高浜発電所第1, 2号機審査資料	
資料番号	2-1 改4
提出年月日	2023年5月26日

申請書記載内容に関する補足説明

本書は、2022年12月23日に申請した設計及び工事計画認可申請書の記載内容について補足するものである。

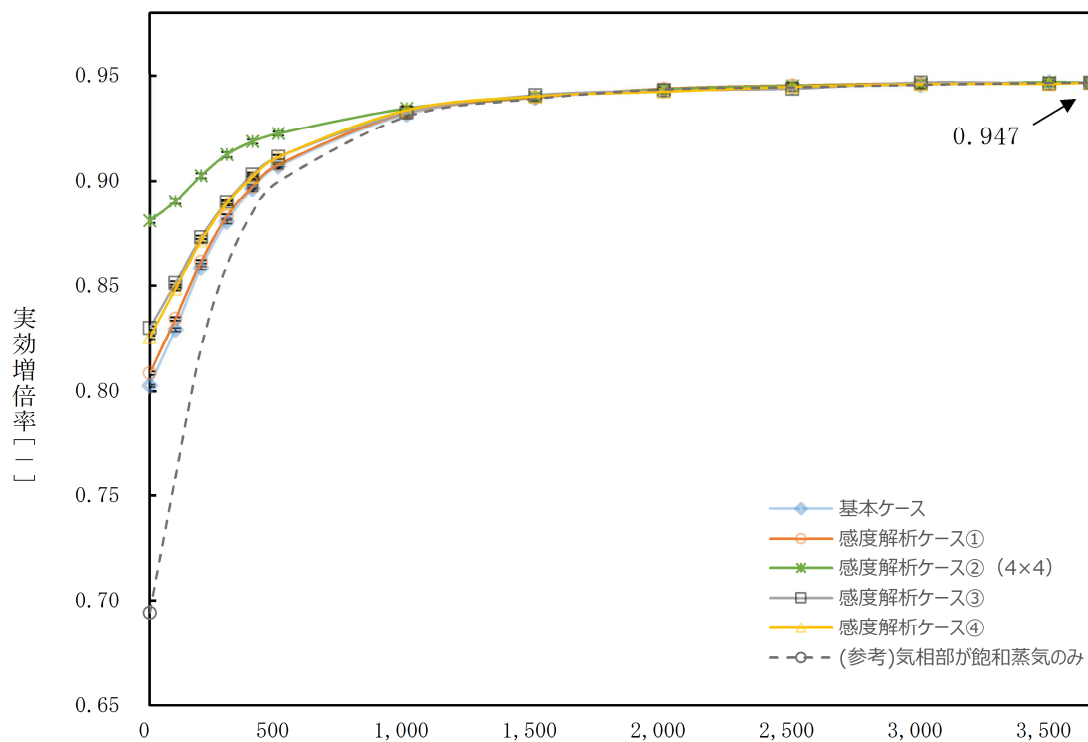
b. 評価結果

未臨界性評価結果を第4表に示す。第6図のとおり、基本ケース及び感度解析ケースの全ケースにおいて、純水冠水状態から液相部高さ（水位）の低下に伴い実効増倍率は減少し、純水冠水状態において最大0.947となった。これに不確定性0.0115を考慮しても実効増倍率は0.959であり、実効増倍率0.98以下を満足している。

なお、実効増倍率がほぼ横ばいである冠水状態から水位1000mm程度までを冠水時の不確定性で評価することについては、その範囲の実効増倍率への寄与については液相部が支配的であり、その場合は、不確定性についても液相部の評価結果に依存し、気相部に起因する変動はわずかであるため、不確定性を考慮した場合でも冠水時が最も高い実効増倍率となり、冠水時の不確定性により評価することは妥当と評価している。

また、さらに水位が低下した状態においては、未臨界性の判定基準となる実効増倍率0.98に対して、不確定性を考慮していない実効増倍率が約0.90以下と十分に小さいことから、改めて不確定性を評価することは不要と判断している。

第6図 各ケース実効増倍率評価結果*

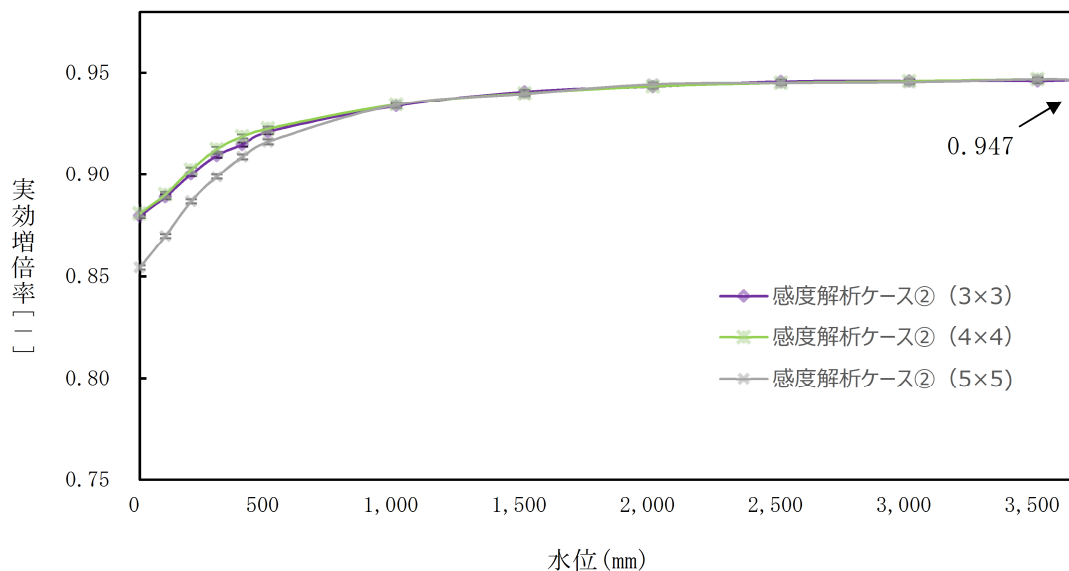
今回、塩素を考慮しない体系にて評価を実施し、その結果を申請書へ反映することを検討する。主な反映箇所は以下のとおり。(別紙 8 参照)

- ・ 評価条件及び実行増倍率評価結果を示した図表
- ・ 妥当性確認に用いたベンチマーク解析ケース
- ・ 不確定性評価
